## PROCÉDURE DE DÉCLARATION DE PROJET VALANT MISE EN COMPATIBILITÉ DU PLAN LOCAL D'URBANISME D'AIRVAULT (79)

### MODERNISATION DE LA CIMENTERIE CIMENTS CALCIA D'AIRVAULT

**AVIS DE LA MISSION REGIONALE DE L'AUTORITE  
ENVIRONNEMENTALE  
ET REPONSE A L'AVIS**

**Avis de la Mission régionale d'autorité environnementale  
de Nouvelle-Aquitaine  
sur la mise en compatibilité par déclaration de projet  
du plan local d'urbanisme (PLU)  
de la commune d'Airvault (79) porté par la communauté de  
communes Airvaudais-Val-du-Thouet**

Figure n°2 et 3 : extrait du zonage du PLU Avant – Après la MEC (sources : dossier n°1, page 14 et RNT )

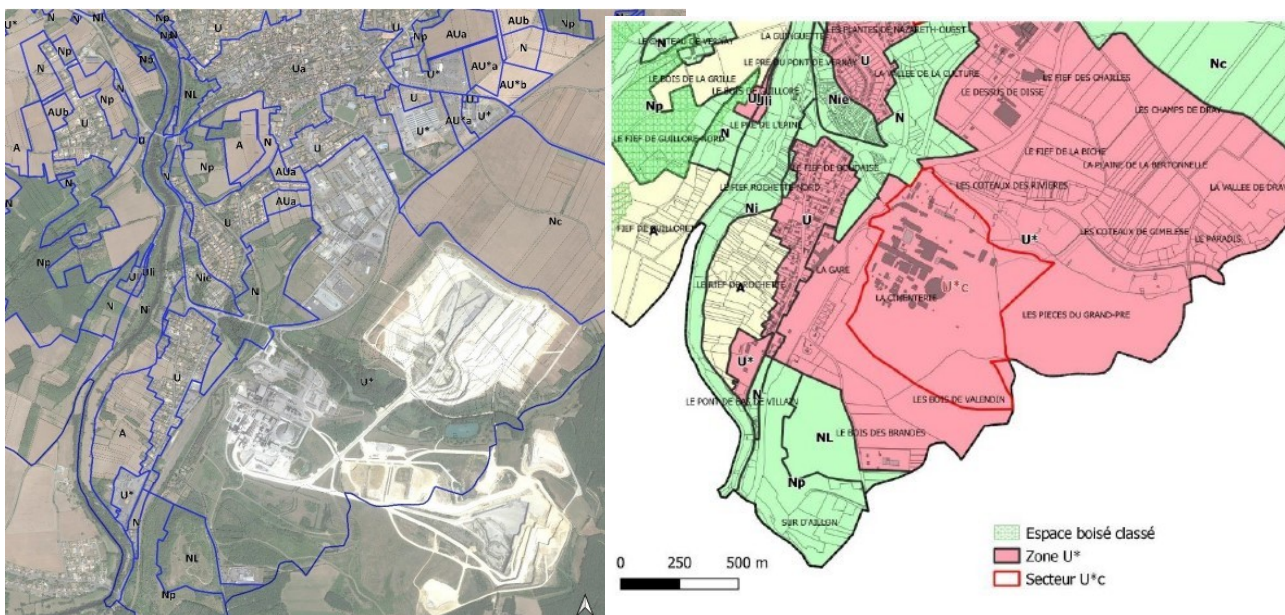
Or, ces règles font obstacle à la réalisation des bâtiments envisagés dans le cadre du projet de modernisation de la cimenterie. L'évolution du PLU proposée consiste ainsi à créer un sous-secteur U\*c qui prévoit :

1) d'autoriser l'occupation du sol sans condition pour la cimenterie : « *Toute construction, installation, tout aménagement et infrastructures nécessaires et liés à l'exploitation d'une cimenterie ainsi que ceux liés et nécessaires aux services publics et d'intérêt collectif* »

2) d'accorder un usage des sols moins restrictif aux « *installations classées pour la protection de l'environnement quel que soit leur régime à condition que soient mises en œuvre toutes les dispositions nécessaires pour les rendre compatibles avec les milieux environnants et permettre de réduire dans la mesure du possible, les nuisances et dangers éventuels* » ;

3) de supprimer les marges de recul par rapport aux voies publiques en ces termes : « *Aucune règle n'est prescrite* ».

4) d'introduire des dispositions spécifiques visant à limiter la hauteur des constructions à 150 mètres pour la future cheminée « au lieu de 70 mètres à ce jour » et à permettre la construction de plusieurs bâtiments de hauteurs supérieures à 10 mètres<sup>3</sup>.

**La MRAe souligne que la création de ce sous-secteur U\*c semble en première approche permettre de rendre plus cohérent le zonage au regard de l'hétérogénéité de la zone U\* actuelle accueillant d'un côté une activité industrielle et des carrières et de l'autre, des activités économiques plus diversifiées.**

Figure n°4: Extrait de la TVB identifiée à l'échelle du SCoT (Source dossier N°1, page 14)

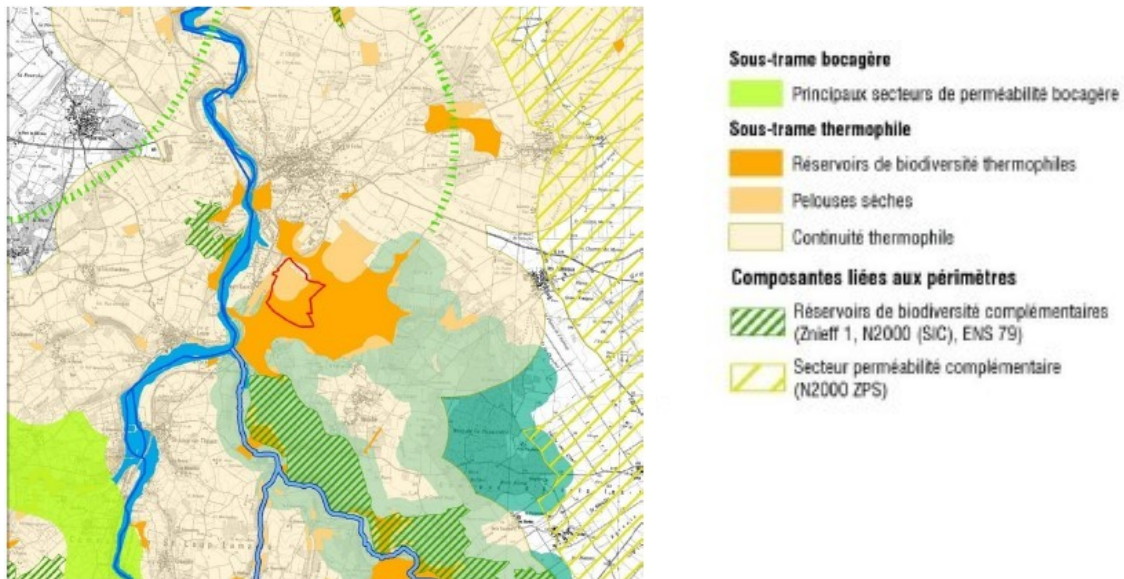
La MRAe estime que la prise en compte des zones humides, de la faune et de ses habitats nécessite des précisions permettant de conforter la pertinence de la mise en œuvre de la séquence d'évitement, de réduction par le projet, afin d'assurer, par des prescriptions adaptées dans le règlement graphique et écrit du PLU, les protections nécessaires.

*Une adaptation du règlement graphique et écrit n'est pas envisagée dans le cadre de la mise en compatibilité du PLU : la MEC DU est limitée à l'intégration du projet d'implantation sous forme d'un zonage U\*c. La communauté de communes se réserve la possibilité d'appréhender cette thématique dans le cadre de l'élaboration du PLUi.*

*Il est rappelé que les mesures ERC sont présentées dans l'étude d'impact du projet et seront également précisées dans l'Arrêté préfectoral d'autorisation environnementale du projet*

Figure n° 9 : Futurs aménagements de la zone U\*c (source : dossier n°1, page 19)

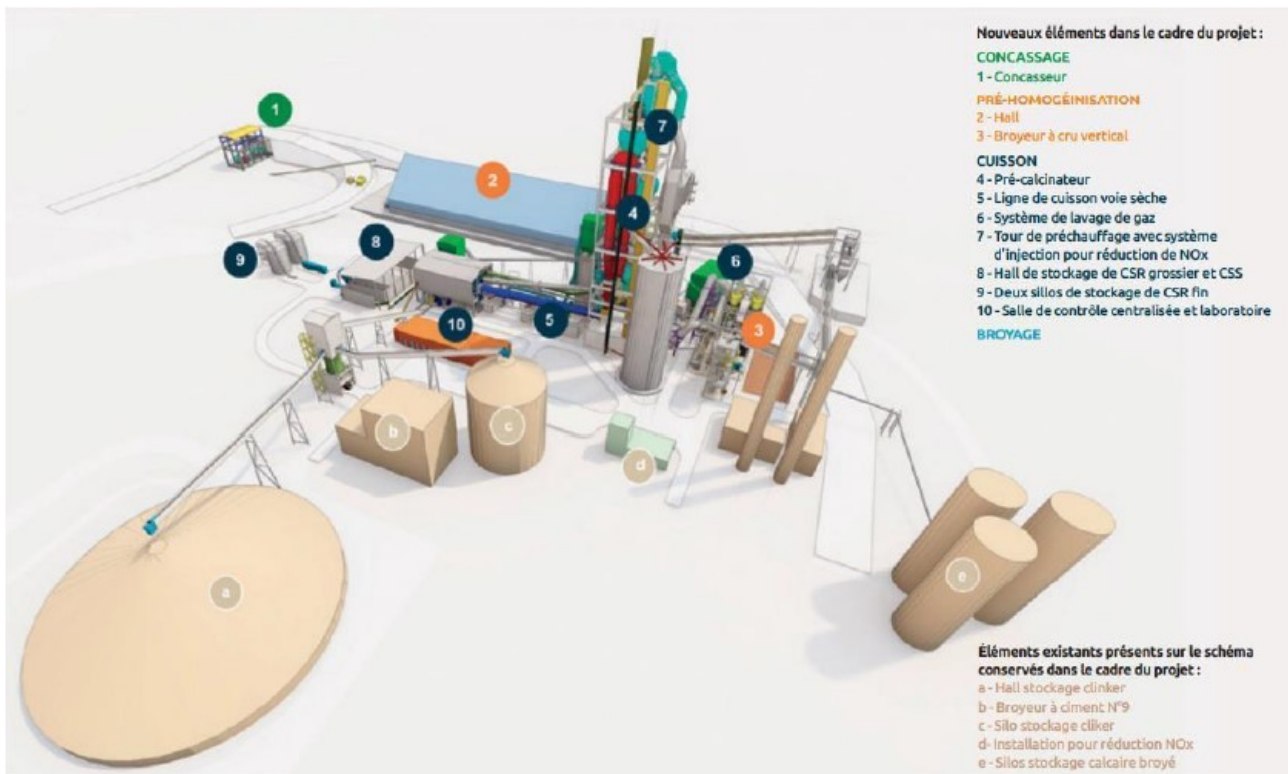
**La MRAe recommande de compléter le dossier par une description complète des impacts résiduels de la création de la zone U\*c sur les habitats, la faune et la flore et les surfaces concernées. Ces données pourront être reprises du dossier de saisine de la demande d'autorisation de défrichement et de dérogation à la réglementation d'espèces protégées déposée en septembre dernier.**

**Une fois ce travail réalisé, les protections envisagées sur les milieux à enjeu de la zone U\*c et notamment humides pourront utilement être traduites dans des orientations d'aménagement et de programmation.**

**La MRAe recommande de préciser l'analyse par une présentation de l'impact de la suppression des mesures encadrant l'implantation, la hauteur et les aspects extérieurs. Ces choix mériteraient d'être traduits dans le schéma graphique des OAP dédiées à la zone U\*c.**

*La demande d'autorisation de défrichement (A.20.007T de mai 2021) et la demande de dérogation pour la destruction d'espèces et d'habitats d'espèces animales protégées (A.20.007T de septembre 2021), établis par Théma Environnement ne sont pas fournis ici car déjà transmis et en cours d'instruction dans le cadre de la demande d'autorisation environnementale du projet Airvult 2025 porté par Ciments Calcia.*

*Comme précisé plus haut, la MEC PLU est limitée à l'intégration du projet d'implantation sous forme d'un zonage U\*c. La communauté de communes se réserve la possibilité d'appréhender cette thématique dans le cadre de l'élaboration du PLUi.*

*L'analyse des incidences sur les paysages figure dans l'étude d'impact du dossier de demande d'autorisation environnemental du projet Airvult 2025 porté par Ciments Calcia. Il est rappelé que l'enquête publique relative à la Mise en Compatibilité du PLU d'Airvult et celle relative à l'autorisation environnementale seront concomitantes. Cette analyse correspond à l'annexe N°2 jointe au présent document.*

## POINT DE VUE N° 7 : depuis la D725 à Les Jumeaux

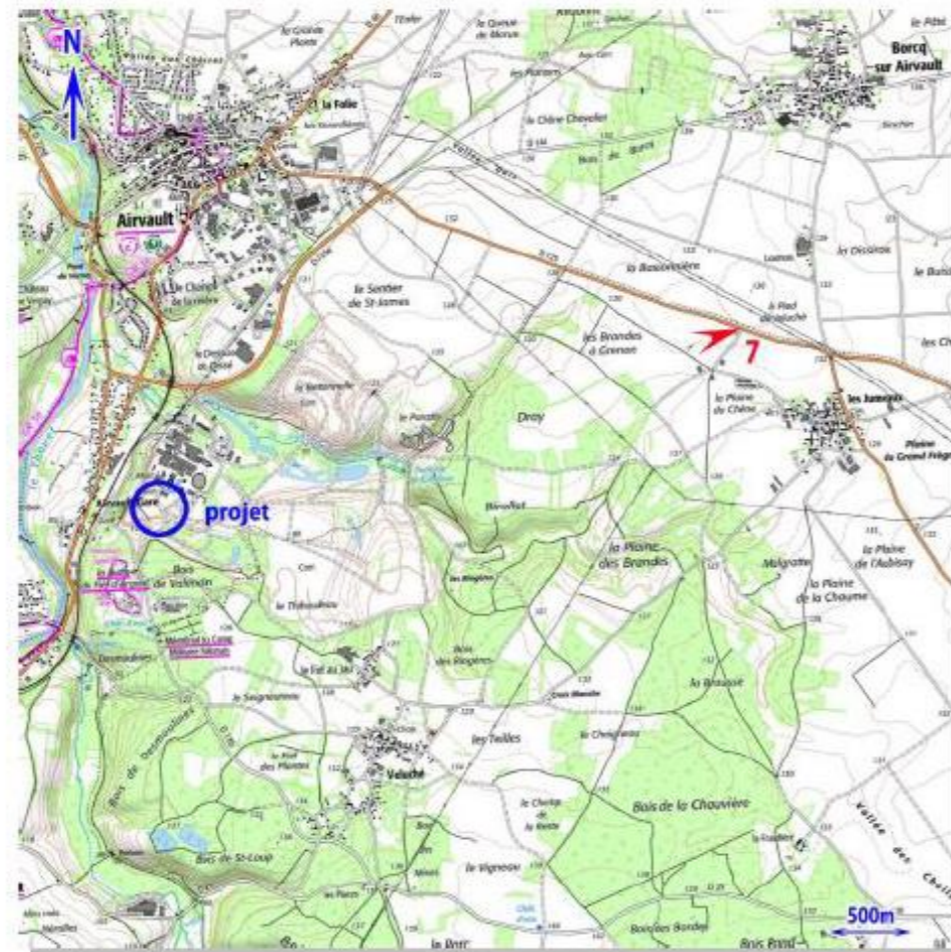
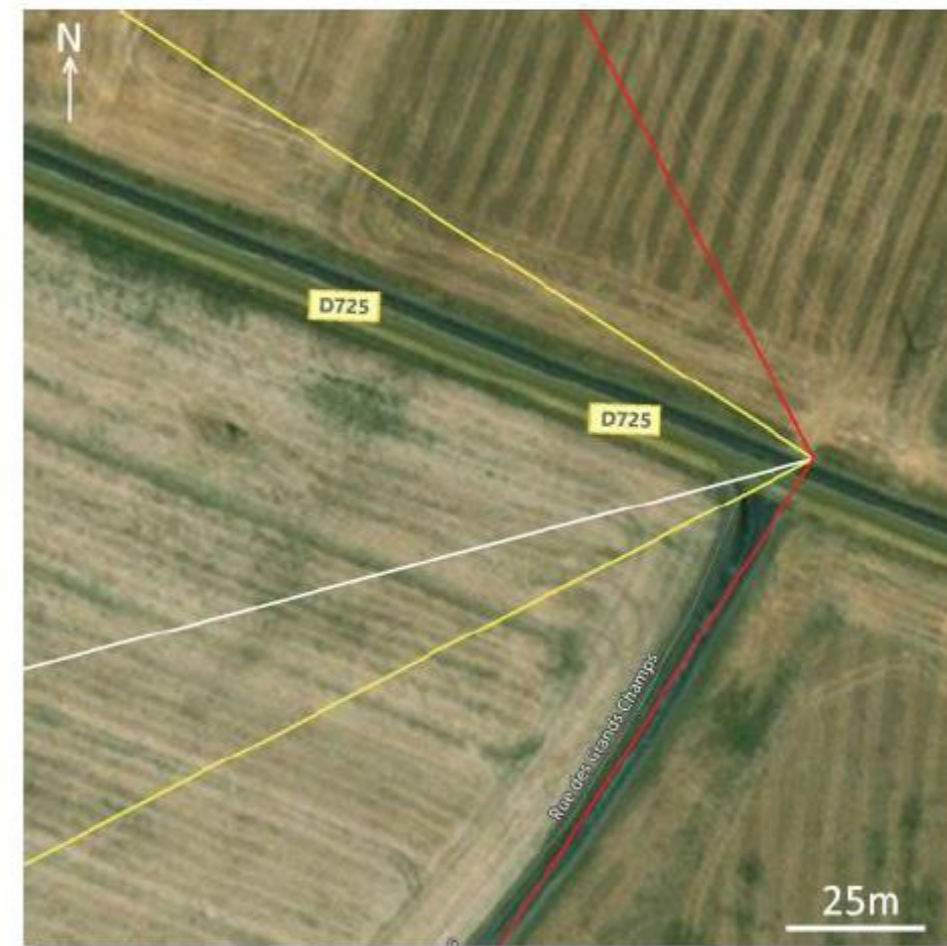
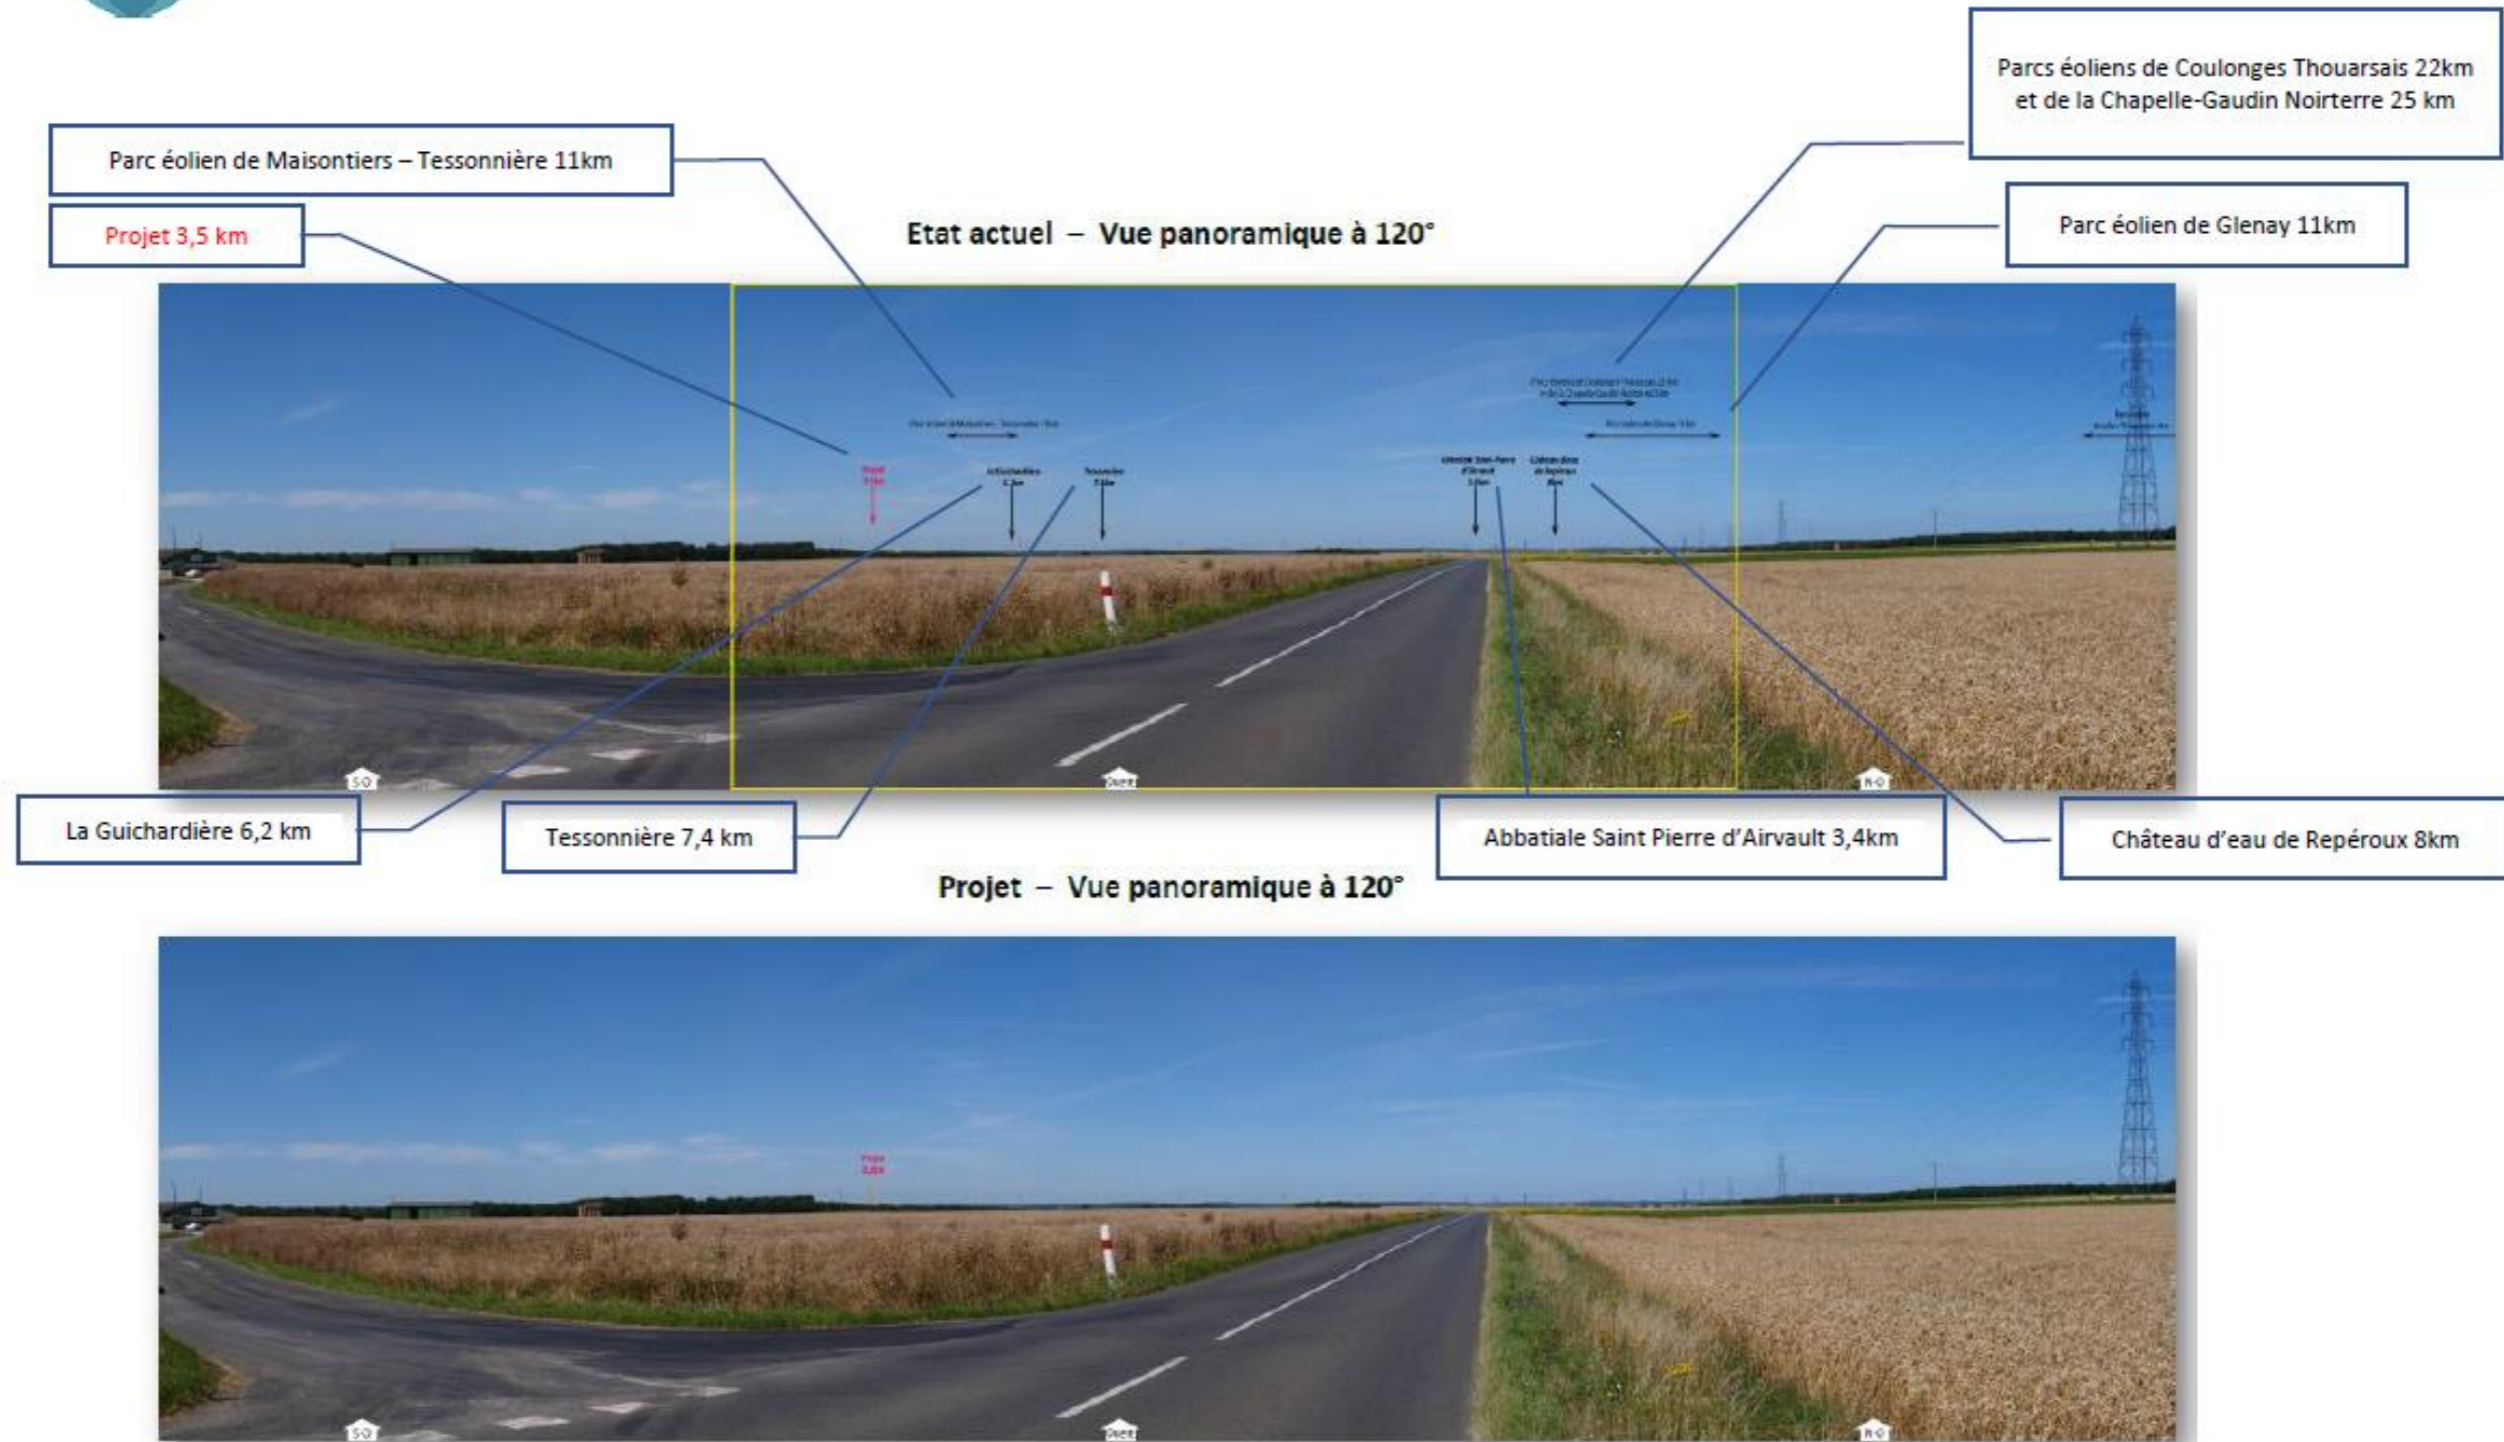
La MRAE recommande d'apporter des précisions sur les vues présentées et de les compléter par des photomontages du projet dans sa configuration finale, afin de mieux appréhender la prise en compte de l'enjeu paysager, dont sa composante entrée de ville à l'est dans le futur PLU.

*Le photomontage le plus proche de l'entrée de ville Est est le point n° 7 (extraits de l'étude d'impact joint en annexe du présent document).*

*En ce point, le projet sera visible en partie haute (de l'ordre de 40 m de la tour visible) sur les 2 derniers niveaux de la tour à cyclones ainsi que la cheminée en sachant qu'à ce jour le site est déjà visible via les cheminées et les éléments de toiture des bâtiments existants. De cette vue sont également visibles les parcs éoliens de Maisontiers-Tessonnières et Glénay situés à 11 km.*
